TRANS/WP.29/GRSG/64
3 décembre 2003

RAPPORT DU GROUPE DE TRAVAIL DES DISPOSITIONS GÉNÉRALES DE
SÉCURITÉ (GRSG) SUR SA QUATRE-VINGT-CINQUIÈME SESSION

(21 au 24 octobre 2003)

«Figure 6b

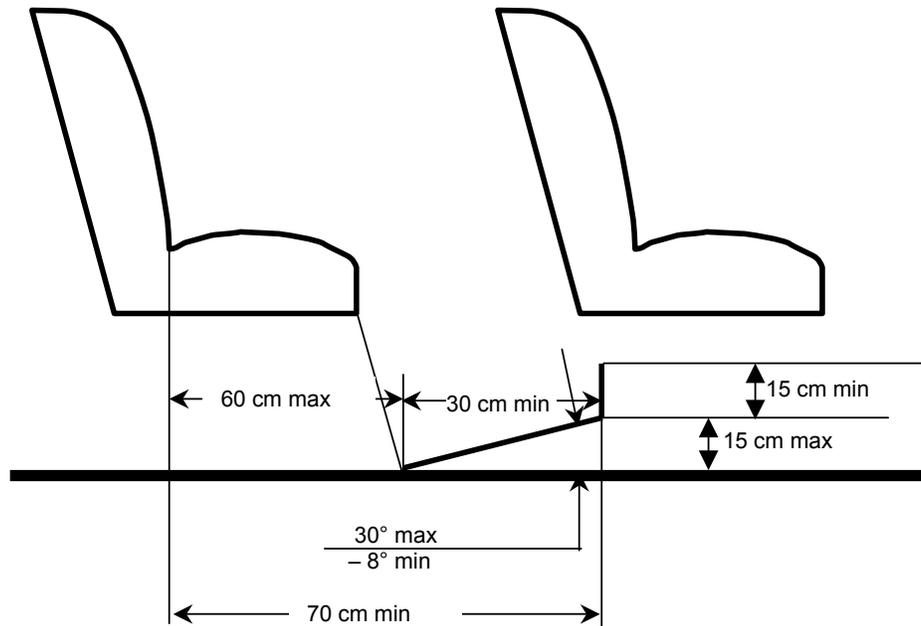
Ajouter un nouveau paragraphe 5.7.8.5.2, libellé comme suit:

«5.7.8.5.2 Pour un siège situé derrière un autre siège et/ou un siège faisant face à l'allée, il doit y avoir un dégagement minimum d'une profondeur d'au moins 300 mm et d'une largeur conforme au paragraphe 5.7.8.1.1 (voir fig. 6b de l'annexe 3). La présence dans cet espace de piètements de sièges et d'intrusions visés au paragraphe 5.7.8.6.2.3 est autorisée, à condition qu'un espace suffisant soit laissé aux pieds du voyageur. Cet espace pour les pieds peut en partie être situé dans l'allée et/ou au-dessus de celle-ci, mais ne doit pas créer d'obstruction lorsque l'on mesure la largeur minimale de l'allée conformément au paragraphe 5.7.5.».

Insérer une nouvelle figure 6b, ainsi conçue:

ESPACE POUR LES VOYAGEURS ASSIS DERRIÈRE UN SIÈGE
ET/OU UN SIÈGE FAISANT FACE À L'ALLÉE
(voir par. 5.7.8.5.2)

«Figure 15b

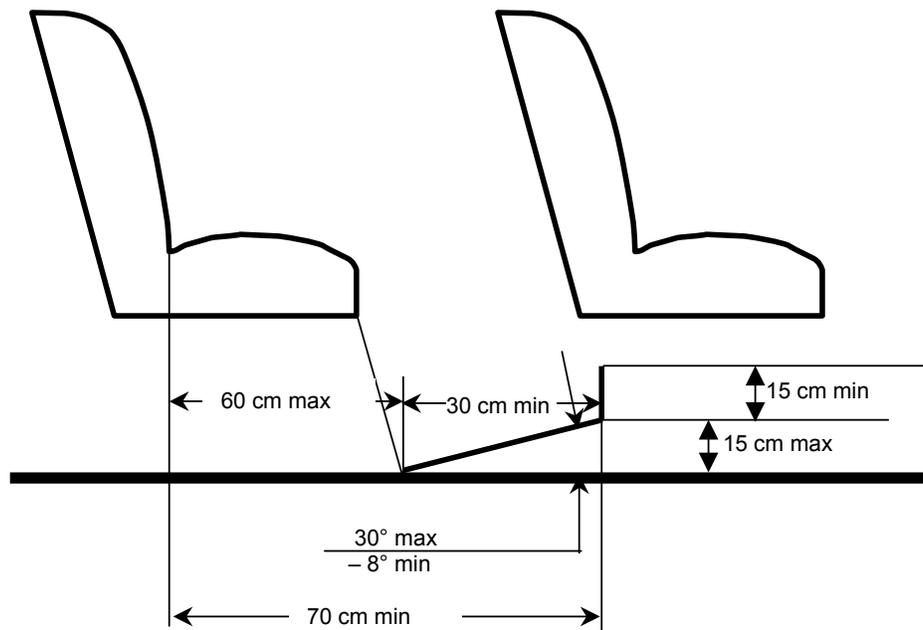
Ajouter un nouveau paragraphe 5.7.8.5.2, libellé comme suit:

«5.7.8.5.2 Pour un siège situé derrière un autre siège et/ou un siège faisant face à l'allée, il doit y avoir un dégagement minimum d'une profondeur d'au moins 300 mm et d'une largeur conforme au paragraphe 5.7.8.2.1 (voir fig. 15b de l'annexe 3). La présence dans cet espace de piètements de sièges et d'intrusions visés aux paragraphes 5.7.8.1.3.3 et 5.7.8.1.3.4 est autorisée, à condition qu'un espace suffisant soit laissé aux pieds du voyageur. Cet espace pour les pieds peut en partie être situé dans l'allée et/ou au-dessus de celle-ci, mais ne doit pas créer d'obstruction lorsque l'on mesure la largeur minimale de l'allée conformément au paragraphe 5.7.5. Les ceintures de sécurité et leurs ancrages peuvent empiéter sur cet espace.»

Insérer une nouvelle figure 15b, ainsi conçue:

ESPACE POUR LES VOYAGEURS OCCUPANT UN SIÈGE SITUÉ DERRIÈRE
UN AUTRE SIÈGE ET/OU UN SIÈGE FAISANT FACE À L'ALLÉE
(voir par. 5.7.8.5.2)
